0015
Informazioni tecniche del servizio assistenza

Tema:	Guarnizioni della testata
Oggetto:	61-36225-00 / -10
Marca:	Opel
Modello:	Agila, Astra, Combo, Corsa, Meriva, Tigra
Codice motore:	Z 12 XE, Z 12 XEP, Z 14 XEL, Z 14 XEP

Guarnizione di ricambio per la testata 1,2 / 1,4 Opel Ecotec / Twinport / Z 12 XE / P Z 14 XEL / Z 14 XEP

Figura_Guarnizione della testata con Reinz n. 61-36225

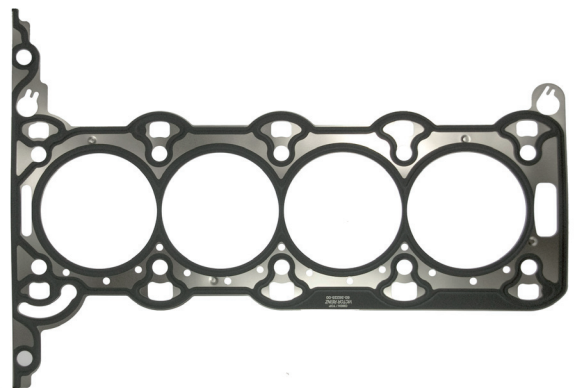
con la nuova guarnizione di ricambio esclusiva maggiorata per la testata 61-36225-00 = Opel 56 07 837, Dana offre la soluzione ottimale per realizzare una tenuta stagna sicura di testate e monoblocchi rifiniti.

Lo spessore della guarnizione di ricambio maggiorata è 0,25 mm più grosso di quello originale. Dopo una lavorazione adeguata della superficie, lo spessore fornisce quindi risultati di tenuta ottimali fino a questa misura.

Attenzione: dopo la lavorazione della testata e del monoblocco, l'intervallo di tolleranza delle rugosità superficiali deve essere compreso tra 7 µm e 20 µm. Il valore delle ondulazioni non deve superare 20 µm.

Numero d'ordine della guarnizione di ricambio maggiorata:
61-36225-10.
